**Réflexions concernant l'impact
éventuel d'une route sur un forage
Commune de Ghiuncheto
(Corse du Sud)**

Novembre 2018

Figure 5 : Vue de la parcelle n°111 de 2705m² au nord de la mairie et de la salle polyvalente (implantés sur la parcelle n°110).

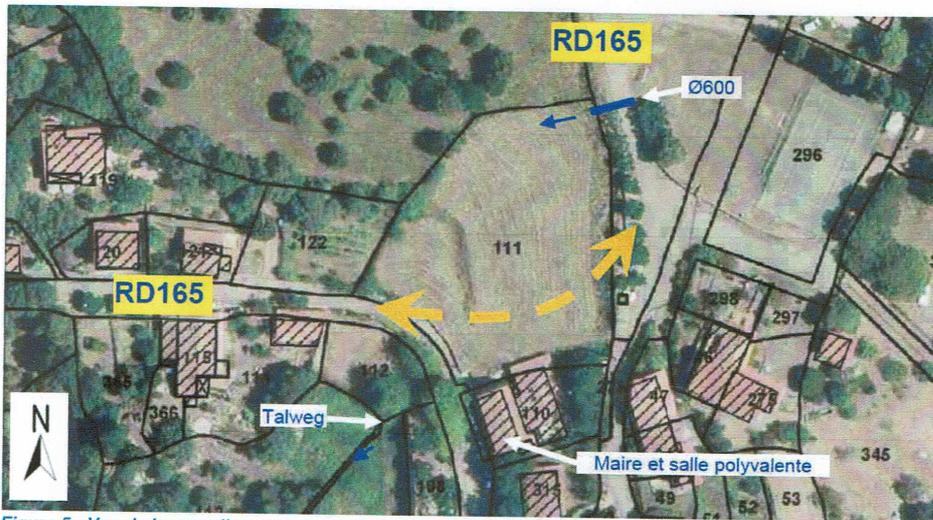
La mise en place de la buse de 600 mm, et/ou de son prolongement, devra se faire sur le coté droit de la future voirie lorsqu'on l'utilise dans le sens de la descente, c'est-à-dire du côté de la parcelle 111 B.

Figure 8 : Croquis des aménagements projetés vue de l'ouest (haut) et vue de l'est (bas). Au premier plan sur la vue de l'ouest, le parking projeté sur la parcelle 112 B. En arrière-plan, la voie de délestage en liaison avec les tronçons de la traverse RD 165.

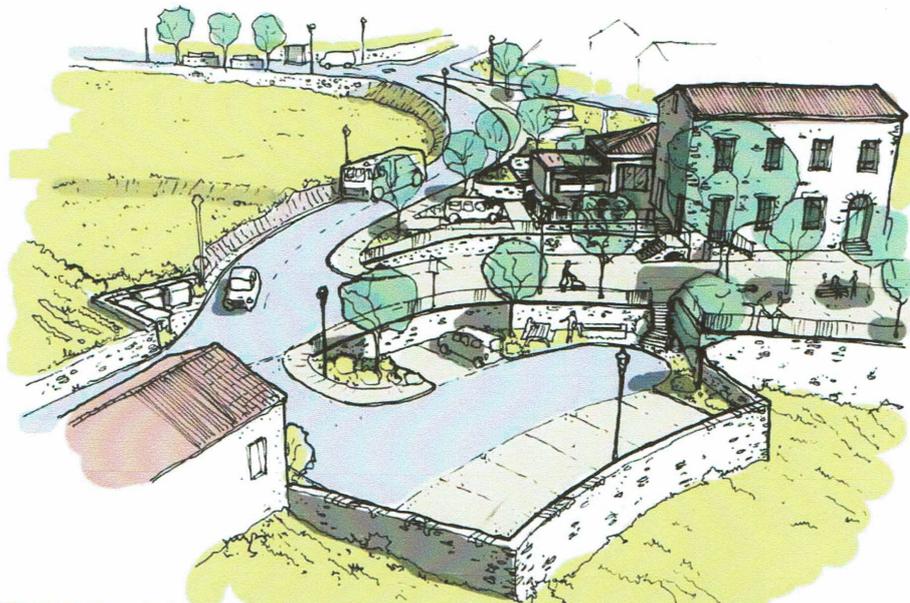
Lors de notre visite nous avons constaté que le rond-point, s'il était réalisé tel qu'il figure sur le plan tangenterait le secteur du forage, mais nous avons également noté qu'il était possible de le déplacer légèrement afin de laisser 1 m à 1,5 entre la partie goudronnée et la base du mur contre laquelle se trouve le forage.

Conséquence de la remarque ci-dessus, nous souhaitons que l'on ménage la plus grande distance possible entre le forage et la partie goudronnée du rond-point.

L'aménagement de ce dernier devra éviter que des eaux de ruissellement issues de l'amont viennent se répandre autour de la tête de forage après s'être écoulées sur la voie goudronnée.

Il faut éviter, en particulier qu'une dépression existe entre le goudron du rond-point et la tête de forage.

On aménagera le rond-point de telle sorte que le stationnement ne soit pas possible sur une distance de quelques mètres du forage.
